Renault Megane (1, Classic, Coach, Scenic) - wahacze poprzeczne

JTC334 zostaje zastąpiony przez
JTC1113

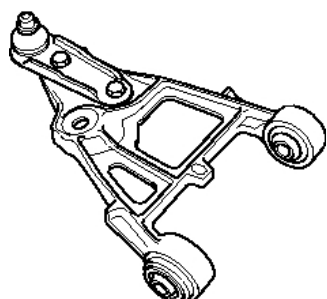
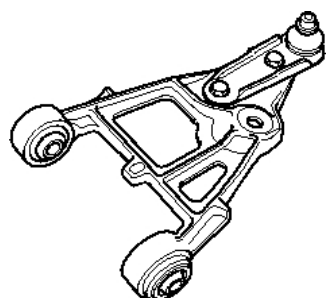
Renault dokonał zmiany konstrukcji wahaczy poprzecznych we wspomnianych pojazdach. Dotychczasowe wahacze z żeliwa szarego zostały zastąpione przez wahacze stalowe. Aby zapewnić zgodność ze specyfikacją producenta pojazdów, wahacze stalowe są również stosowane przez firmę TRW. JTC334 i JTC335 zostają zastąpione przez JTC1113 i JTC1114. W efekcie zmianie ulega także konstrukcja przegubów nośnych: JBJ603 zostaje zastąpiony przez JBJ761.

Wymienić oba wahacze poprzeczne JTC1113 i JTC1114 wraz z przegubem nośnym JBJ761. Wymiana musi również objąć stabilizatory i elementy mocujące przy wahaczu poprzecznym.
